1, 2号機PCV内部の現状について

福島第一原子力発電所 2号機原子炉格納容器内部詳細調査 補足説明資料

1. 質問・コメント事項への回答概要 (1 / 14)

NRA殿ご質問	東電HD回答
装置の接続、取外しを行う部位はどのような構造か（フランジ取合い等）を説明すること	<ul style="list-style-type: none"> フランジ取合いです。「3.フランジ部のとりあいについて」に取り合い部の構造を回答します。
隔離弁の仕様を説明すること	<ul style="list-style-type: none"> 「4.隔離弁の仕様について」にて回答します。
排気フィルタの仕様を説明すること（どこまで放射能濃度を落とせるのか）	<ul style="list-style-type: none"> 「5.作業エリアからの排気の監視について」に排気の監視方法および排気フィルタの仕様を記載しました。ダストは3/10000に低減できます。
PCV内の干渉物とは何か説明すること	<ul style="list-style-type: none"> CDRレール、レールサポートです。「6.PCV内干渉物について」に詳細を記載しました
窒素置換する際、作業員が接近するのか（その場に居るのか）説明すること	<ul style="list-style-type: none"> 配管の接続やバルブの操作は作業員が装置に接近して実施し、気体の置換中は離れる運用とします。 被ばくについては、大部分の作業は線量率は5mSv/h以下のエリアで行い、作業時間が短時間となるよう習熟訓練を行います。X-6ペネ前の放射線量率の計測結果を「7.X-6ペネ前の雰囲気線量について」に記載しました。 また、接続管に追加遮へいを設置して、雰囲気線量の低減を図ります。

8. 2重シールのリーク確認について

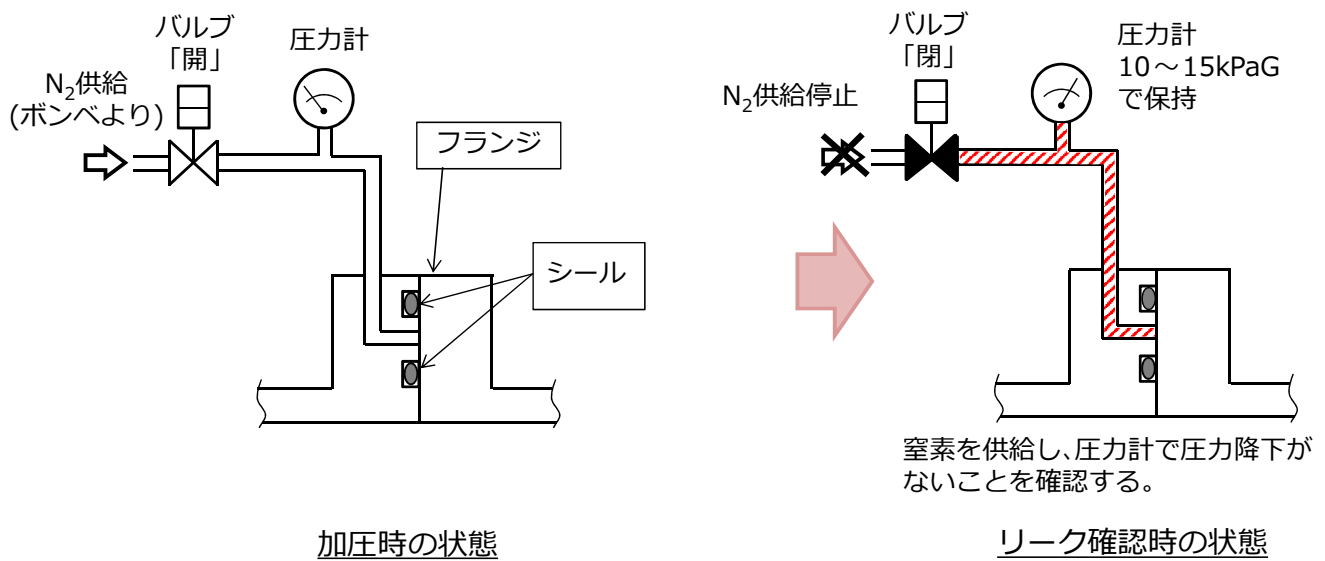
NRA殿ご質問	東電HD回答
ロボット搬入部屋は何で（どんな気体で）加圧するのか追記すること	<ul style="list-style-type: none"> 窒素で加圧します。18-PG3-043（作業ステップ）に追記しました
2重シールはどのような構造で、どのように漏えいのないことを確認するのか説明すること	<ul style="list-style-type: none"> シール間を加圧して、圧力を確認します 詳細を「8.2重シールのリーク確認について」に記載します
X6ペネ内の堆積物とは何か、現状どのようなになっているのか説明すること	<ul style="list-style-type: none"> 堆積物は、CRD交換機のケーブル由来のもの（被覆等）と思われます 詳細を「9.X-6ペネ内堆積物について」に記載します
堆積物除去装置のドーザーとはどのようなものか説明すること	<ul style="list-style-type: none"> 「2.装置仕様について（5/11）」に概念図を追加しました
X-6ペネの厚さ、ボルト仕様を説明すること	<ul style="list-style-type: none"> 材質：低合金鋼 厚さ：55mm（フランジ部が45mm） ボルト：M16×24本
各設備の据え付け時に行う漏えい確認については、事前にモックアップにて気密性が確保できることを確認しているのか記載すること	<ul style="list-style-type: none"> モックアップ試験時に気密性を確認したものを現地に据え付けします。 設置時の漏えい確認では「漏えいがないこと」を確認いたします。 漏えいを確認した場合にはボルト増し締め、コーキングで対応します。

- 2重シール間を加圧して、バルブでシステムの圧力を保持し、圧力計で漏えいがないこと確認します。

1 3. 装置接続部のシールについて（1 / 4）

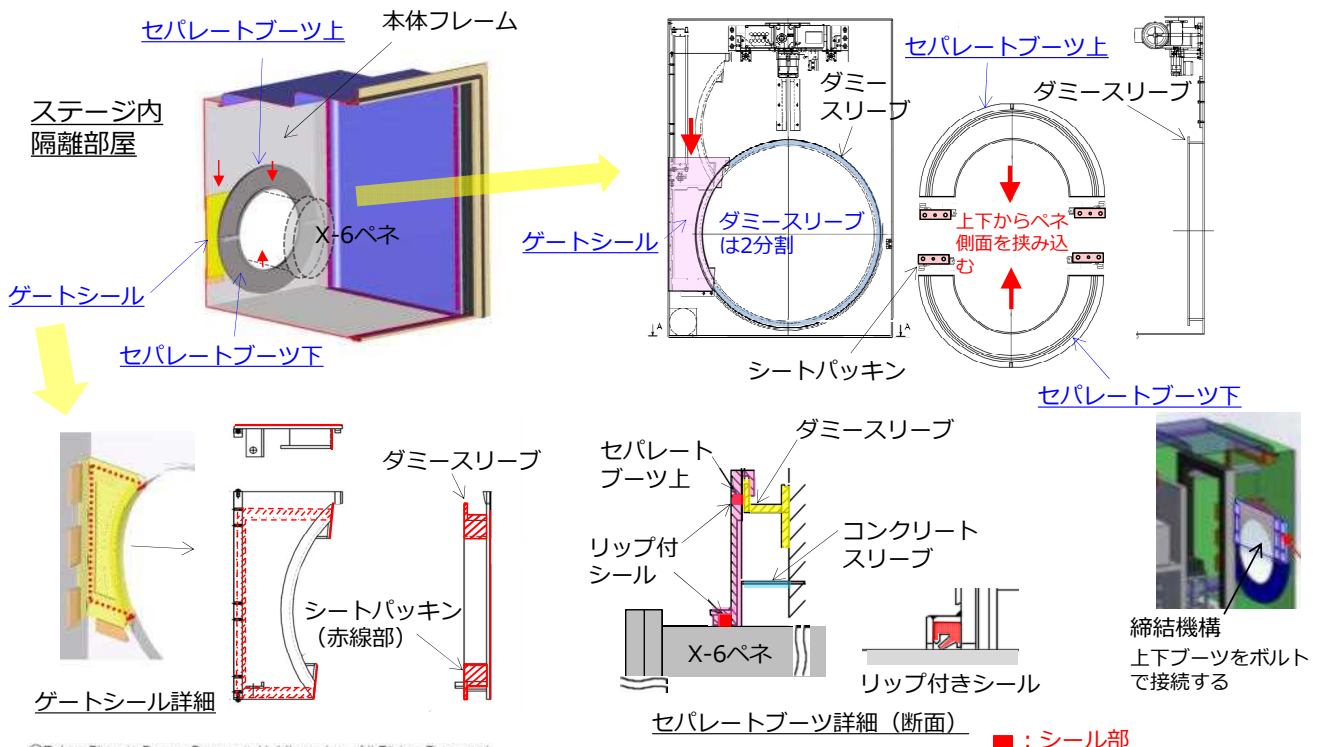
NRA殿ご質問	東電HD回答
<p>補足説明資料P41のX-6ペネとステージ内隔離部屋の接続については、より詳細に説明すること。</p>	<ul style="list-style-type: none"> 「13.装置接続部のシールについて（1/4）」に詳細を記載します。
<p>エンクロージャ設置の際に漏えい確認をしない理由について説明すること。（調査時は窒素封入をするので、漏えい確認は必要なし？）</p>	<ul style="list-style-type: none"> エンクロージャと接続管の接続部については、2重Oリング間を加圧して漏えい確認を行います。 エンクロージャ本体は溶接構造物のため、直前のモックアップ試験で漏えい確認を行い、健全性を確認します。
<p>内部調査時に窒素封入する理由について説明すること。</p>	<ul style="list-style-type: none"> デクスタの結露防止（連続供給）、アームの洗浄、カメラの洗浄（間欠供給）のため、窒素を封入します。
<p>PCV内の干渉物撤去はあるのでしょうか？有る場合は、AWJによる作業であれば、AWJの仕様、作業ステップでどのタイミングで実施するのか、該当の干渉物とは何を想定しているのか説明すること。</p>	<ul style="list-style-type: none"> 「6.PCV内の干渉物について」に記載します

ゲートシール、セパレートブーツ（上下）でペネの側面を挟み込んでシールします。
